改善箇所説明図

駐車ブレーキ用エアプレッシャーセンサ

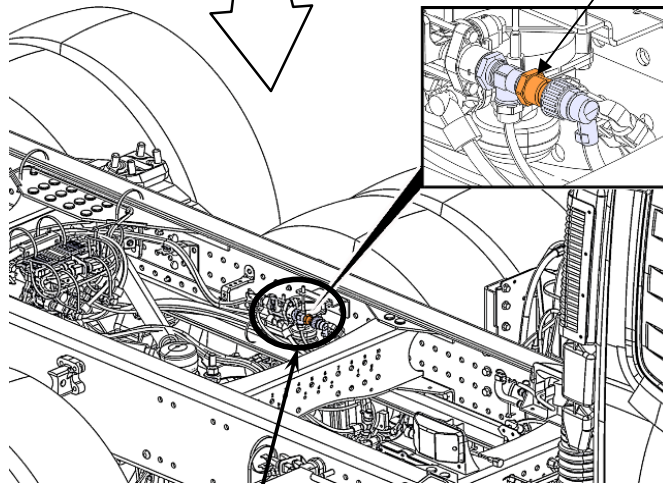
基準不適合発生箇所

大型トラックにおいて、駐車ブレーキ用エアプレッシャーセンサの製造工程が不適切なため、当該センサ回路基板上に導電性異物が残存し短絡または動作不良を起こすことがある。そのため、駐車ブレーキ作動表示ランプが誤点灯・不点灯になることがあり、最悪の場合、当該表示ランプの誤点灯により、駐車ブレーキ非作動状態で車両が動き出すおそれがある。

改善措置の内容

全車両、駐車ブレーキ用エアプレッシャーセンサを対策品に交換する。
